**SØKNAD OM DISPENSASJON FRA KRAV OM TERRENGSTØTTEMUR I  
NATURSTEIN JF.REGULERINGPLANBESTEMMELSE 2.4.3 VED GNR. 77, BNR.  
79 I RADØY KOMMUNE.**

**RAPPORT:**  
**Radøy - Vurdering av stabilitet/skredfare i samband med oppsetting av støttemur ved gbnr.: 77/79 - Hylla Austmarka**

OPPDRAAG	<b>Gbnr 77/79 Hylla Austmarka</b>	DOKUMENTKODE	10210279-RIGberg-NOT-001
EMNE	Uavhengig kontroll - Vurdering av støttemur	TILGJENGELIGHET	Åpen
OPPDRAAGSGIVER	<b>Helland Utleie AS</b>	OPPDRAAGSLEDER	Bård Steinsland
KONTAKTPERSON	Gaute Helland	SAKSBEHANDLER	Christoffer Taule
KOPI		ANSVARLIG ENHET	10233013 Bergteknikk Vest

Fig.3: Profil gjennom tomt 1. I Profilet er det tegnet inn betong støttemur. Likevel beskrevet som natursteinmur.

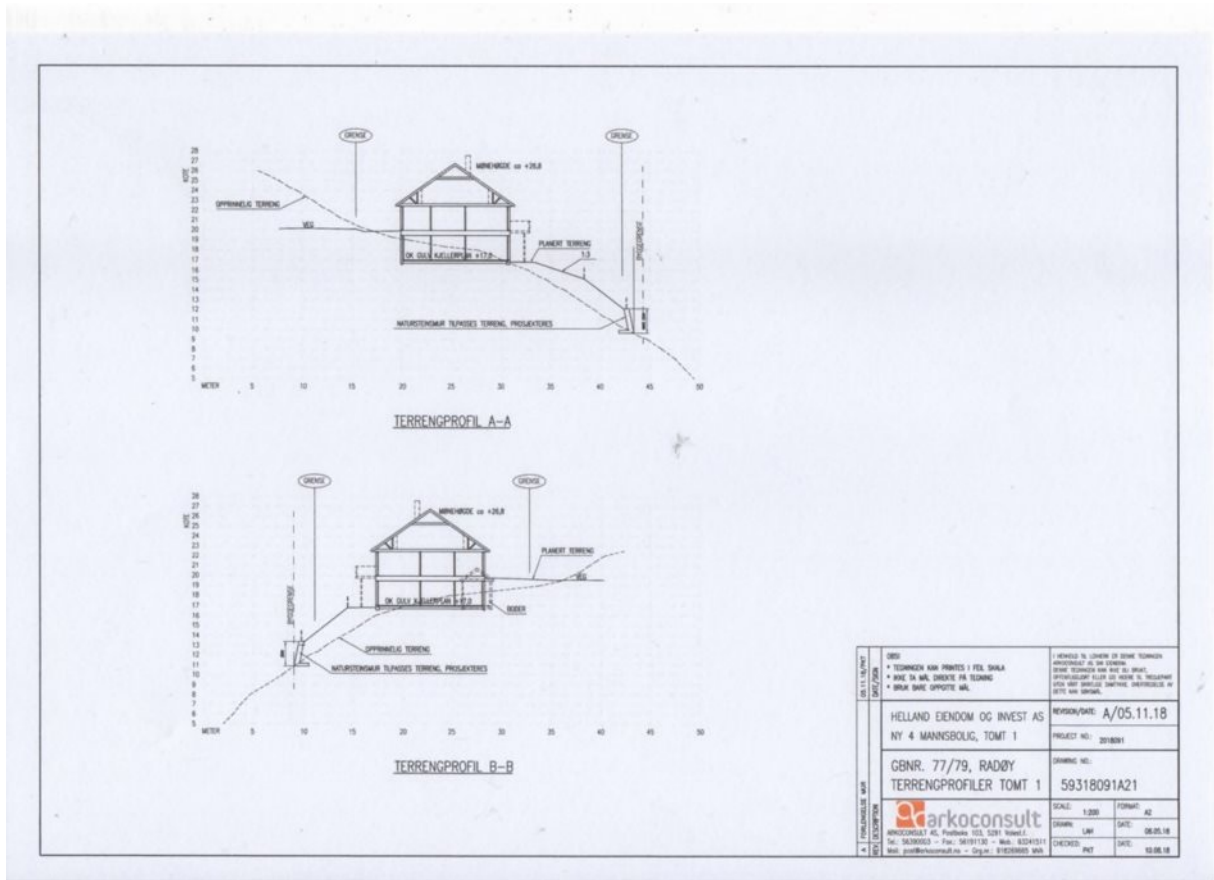
Vi har ingen tro på at en slik forstøtningsmur skal kunne bygge som tørsteinsmur, med suksess. En slik mur vil bli påvirket av sterks jordtrykk, som over tid vil presse muren ut av lodd, og etter hvert bli ødelagt. Den vil miste sin funksjon og hensikt.

Vil vil mene at forstøtningsmuren ved de to tomtene må føres opp i en sammenhengende armert og fundamentert betongkonstruksjon. Som vist på profiltegningene. Muren må ha et fall mot vest. Samtidig må muren dreneres i bakkant for bortledning av overfaltevann.

Støttemur for Tomt 1 og deler av Tomt 2 foreslås ført opp i helstøpt armert og forankret betong konstruksjon. Muren må ha et fall bakover, mot vest. Samtidig må det legges dreneringsrør i bunnen av fyllingen, bak muren.

Figur 2-1: Profil gjennom tomten.

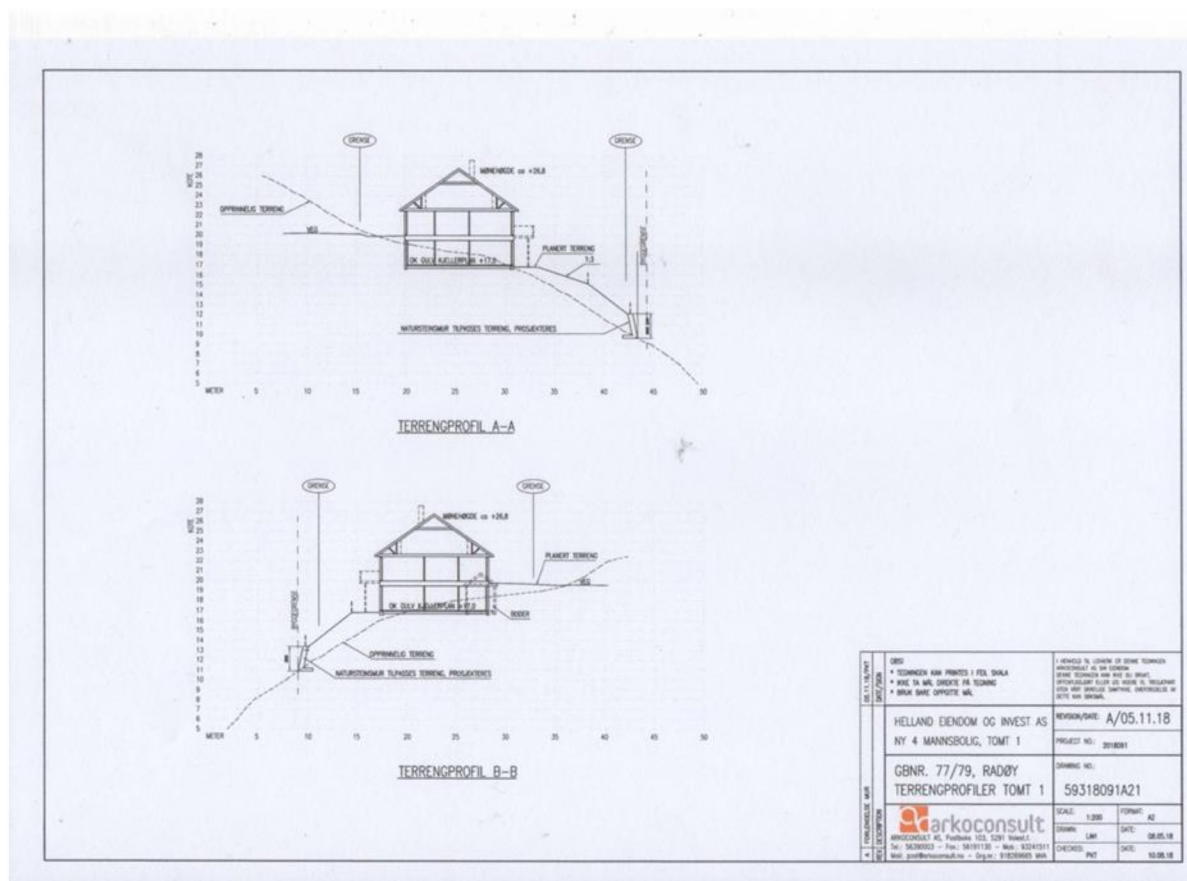
Den bratte skråningen og utfordrende tilkomst der støttemuren skal plasseres, gjør at Multiconsult anbefaler å etablere en betongmur, slik det ble foreslått av Russenes Rådgiver geologi RRG. Det stilles derimot spørsmålstegn ved murens plassering slik den er tegnet inn i Figur 2-1. Dersom støttemuren flyttes lengre opp i skråningen (hvor gjerde er tenkt plassert), vil dette forenkle byggingen av støttemuren, samtidig som man reduserer behovet for oppfyllingsmasser bak muren.

Figur 3-1: a) tørrsteinsmur; b) tørrsteinsmur på betongsåle; c) tørrsteinsmur på pigget flate; d) armert betongmur med labank; e) armert betongvegg forankret i berg med bolter; f) betongmur med ribber

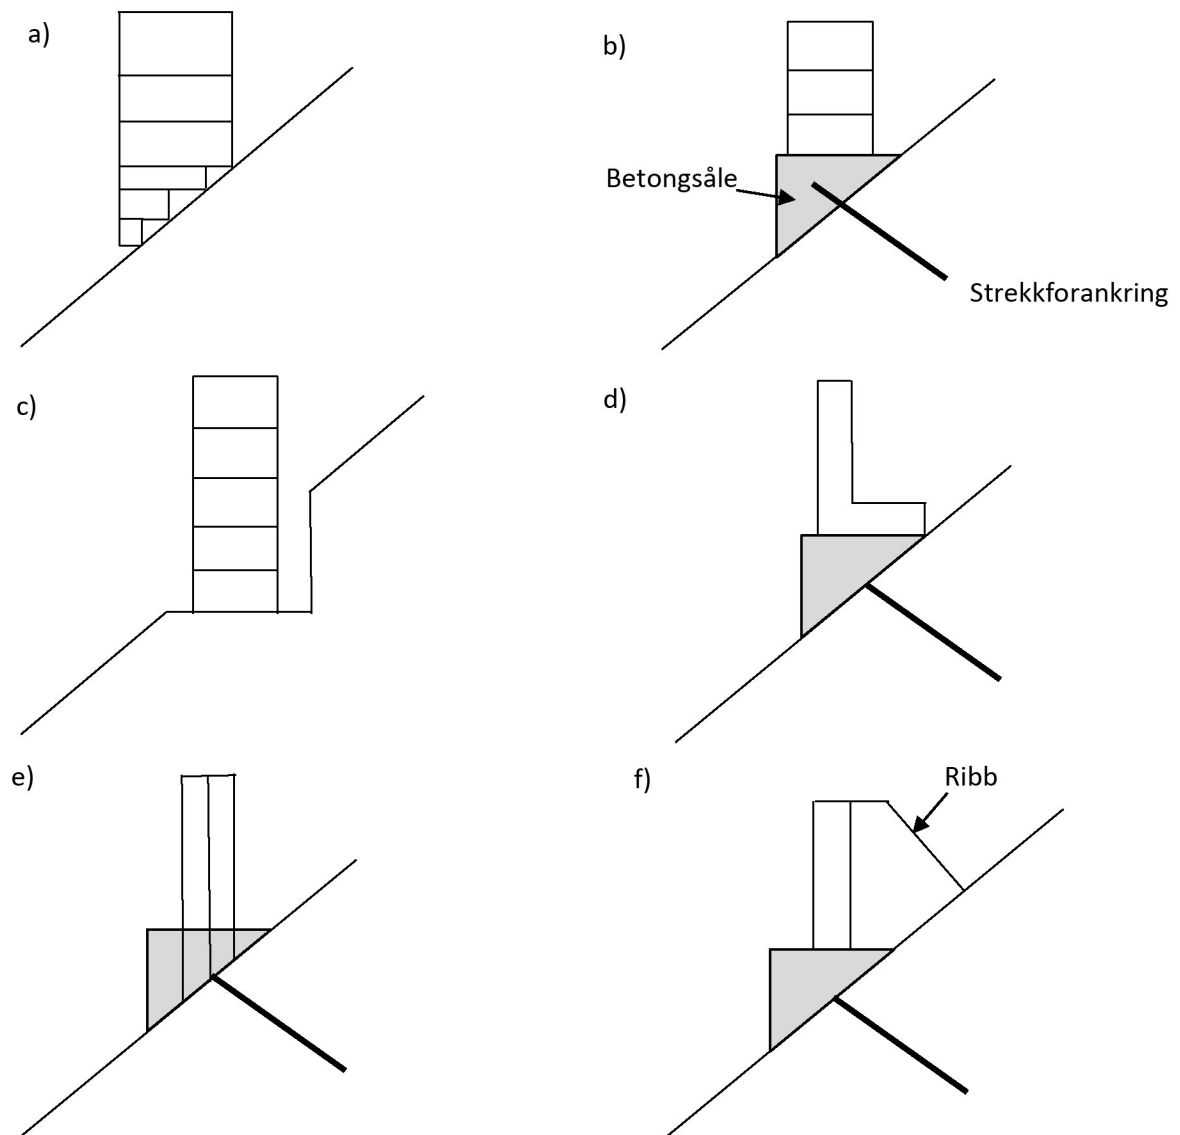
Nødvendig bredde og helning på en tørrsteinsmur vil være avhengig av nødvendig høyde og opptredende jordtrykk. Utfordringen med en tørrsteinsmur i dette tilfellet er todelt: (1) skaffe til veie en god fot og (2) tilkomst i anleggsfasen. I Statens Vegvesen sin håndbok V220 står det at den nederste steinen bør fortrinnsvis ha full murebredde for at muren skal kunne fungere som et legeme. I Figur 3-1a ser man at det ikke er mulig å få til dette uten å gjøre ytterligere tiltak på grunn

av det skrående terrenget. Et alternativ er å støpe en betongsåle som er forankret i berggrunnen med fjellbolter, slik det er vist på Figur 3-1b. Tørrsteinsmuren etableres deretter på betongsålen. Et annet alternativ er å pigge en flate i terrenget for siden å etablere en tørrsteinsmur på flaten (Figur 3-1c). Ulempen med en tørrsteinsmur er at det må være tilkomst for gravemaskin til lokaliteten ved etablering av tørrmur i anleggsfasen. Dette kan være utfordrende pga. det bratte terrenget på stedet.

Alternativet til en tørrsteinsmur er å etablere en betongmur som anbefalt av RUSSENEs rådgiver geologi. En slik mur trenger ikke den samme tilkomsten, da forskaling kan løftes og betongen kan pumpes til det aktuelle stedet. Man er likevel avhengig av at løsmasser fjernes og berg blottlegges i området hvor muren skal etableres. Det finnes ulike typer løsninger for en armert betongmur. Det kan f.eks. etableres en betongmur med labank (Figur 3-1d), betongmur forankret i berg med bolter (Figur 3-1e) eller en betongmur med ribber (Figur 3-1f). I dette tilfellet er det aktuelt å forankre betongmuren med bolter i berg for alle de tre skisserte løsningene.
